Tours et son tramway tronçonneuse

Ce dossier a été remis à la commission d'enquête sur la première ligne de tramway de l'agglomération tourangelle le 30 juillet 2010.

Alain Beyrand - www.pressibus.org/tram - Janvier 2011

13 - Jean Jaurès

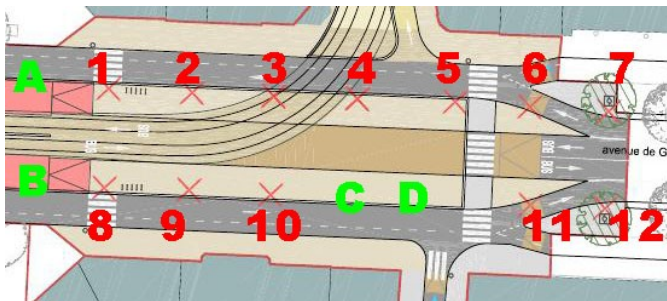
- Quel est donc cet "élargissement des voiries" dont je n'ai pas vu trace ailleurs ? Les voies de circulation sont en place depuis plusieurs années, elles sont éprouvées, pourquoi les modifier ?
- J'ai comparé des plans actuel et à venir (ci-dessus), je n'ai pas trouvé d'écart (ou alors il serait minime), la voirie est inchangée, sauf du côté de la rue Charles Gille. Ca devrait pourtant être clairement signalé et reconnaissable.
- "Quelques" : 24 platanes, c'est bien plus que "quelques" arbres...
- Des "jeunes plants" ? Voyez la photo ci-dessus, ils sont centenaires. Certes, plus loin, il y en a, peut être la moitié, qui sont assez jeunes, au moins 10 ou 20 ans, mais qui ne sont déjà plus de "jeunes plants"...

La première question à se poser est de se demander s'il est bien nécessaire de sauver ces arbres. Oui. D'abord parce que ce sont de beaux arbres. Ensuite, l'avenue de Grammont et son ombrage continu de vieux platanes est un symbole de notre ville connu même au delà de nos frontières, ne serait-ce que par le final de la course cycliste Paris-Tours, même s'il est amené à se positionner ailleurs. De plus cela impacte le cœur même de notre cité puisque donnant sur la place Jean Jaurès il ne restera plus que 4 des 6 alignements de platanes, et ces 4 deviendront 0 pendant une bonne centaine de mètres avant de repartir sur 2.

- Doivent être conservés : 1, 2, 8, 9, 10
- Peuvent probablement être conservés : 4, 5, 7, 12
- Doivent être abattus : 3, 6, 11
- Devraient être plantés : C, D
- Pourraient être plantés : A, B

→ A la station Jaurès et jusqu'à l'avenue Charles Gille, je demande que 21 des 24 platanes à abattre soient conservés, que 3 soient abattus et 4 plantés

« Croquis d'ambiance place Tulasne

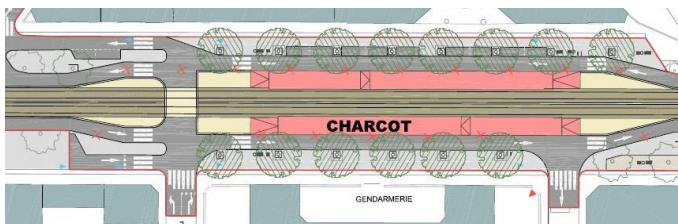
Le "croquis d'ambiance place Tulasne" (ci-dessus, étude d'impact E4 page 77), malgré l'habile coup de crayon, ne fait que confirmer la laideur stalinienne de la place de la Liberté, sans arbre (seulement des arbrisseaux au pourtour) et un rond point complètement nu à l'intersection de l'avenue de Grammont. Cet aspect massif et vide, que les tourangeaux n'aiment pas, serait renforcé par une station de tram sans arbre ? Il est vrai qu'en mettre, comme je le demande, romprait cette rigueur aseptisée, heureusement ! Peut-être cela donnera-t-il envie, plus tard d'amener un peu de végétal sur cette place désertée qui pourrait alors devenir un lieu de rencontre...

D'ailleurs, pourquoi ne pas en profiter pour arborer ce rond-point où passe le tramway ? 3 arbres par exemple, il combleront par un petit pointillé le trou dans l'alignement des platanes de l'avenue de Grammont. Il serait même bon d'en profiter pour aller au delà et ombrer les stations de bus, qui en ont besoin, car l'alignement a été détérioré ces dernières années, même s'il y a eu des plantations sur les côtés. Mais je passe, ça ne concerne pas vraiment le tramway.

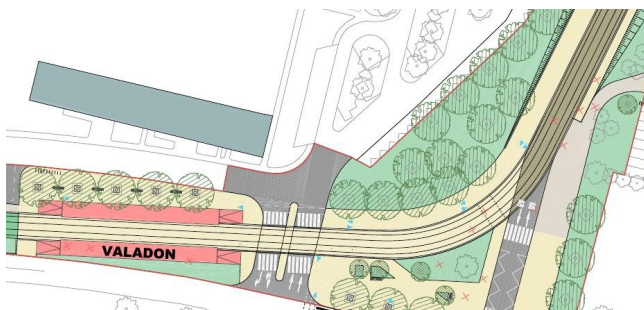
Or il est possible de sauver cet arbre-symbole. Il suffit d'infléchir un peu plus tôt la courbe du tracé allant de l'avenue de Grammont au Boulevard Winston Churchill ou de l'infléchir davantage un peu après. Voici un exemple de nouveau tracé (sachant qu'il vaut mieux avoir un écart suffisant pour ne pas trop toucher aux racines) :

Ce beau cèdre peut donc être sauvé, il donnera une majesté toute particulière à la station Verdun et au tramway qui y passera.

➔ Je demande que, lors du virage entre l'avenue de Grammont et le boulevard Winston Churchill, le tracé du tramway soit légèrement modifié pour épargner le cèdre du Liban prévu d'être abattu

20 - Valadon

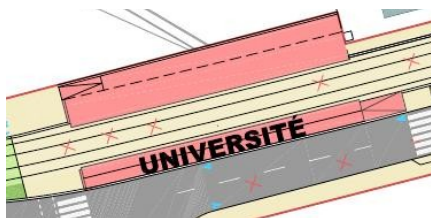
Le plan prévoit 4 arbres supprimés et 5 ajoutés à côté de la station. Ca n'empêche pas de l'arborer de 12 autres.

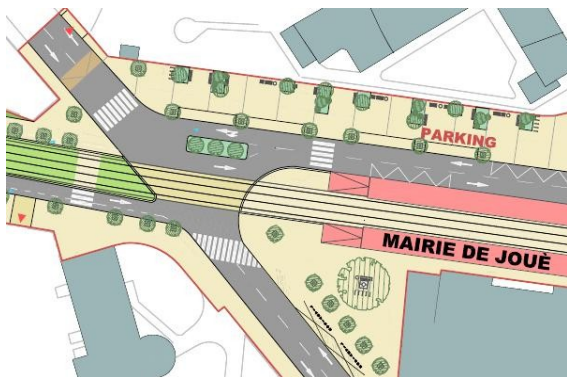
Idem station standard avec 4 arbres supprimés dont trois sur le tracé, justifié. Et le 4ème, en bas à droite ? Il est à droite sur cette photo Google-Earth :

C'est un arbrisseau ou un jeune arbre. Même si c'est accessoire, à part gagner une place de stationnement (en enlevant de l'ombre aux places voisines), je ne vois pas l'intérêt de le supprimer.

➔ Je demande que ne soit pas supprimé le petit arbre qui n'est pas directement sur le parcours du tram.

28 - Stade Jean Bouin

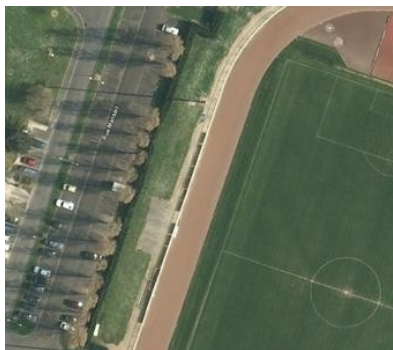
Idem 01 - Lycée Vaucanson pour arborer la station de 12 arbres. 1 arbre en haut, sur le tracé, est supprimé avec raison. Par contre pourquoi abattre les 14 autres situés sur le bord du stade ? Les voici sur cette photo de Google-Earth :

Je ne vois pas en quoi le passage du tram oblige à les supprimer.

29 - Lycée Monnet

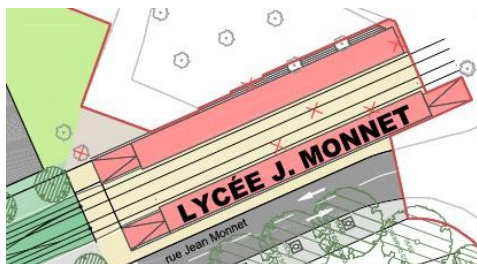
6 arbres sont supprimés, de façon apparemment justifiée. C'est sûr pour 4 d'autres eux, les 2 autres semblent être des arbrisseaux qui peuvent être considérés comme très accessoires par rapport aux nombreuses et apparemment belles plantations voisines, que je ne prends pas en compte dans le bilan, qui n'oublie l'arborisation de la station par 11 arbres et non 12 à cause du coin haut-droit supprimé. Ainsi, jusqu'au bout du terminus, notre tramway sera arboré...
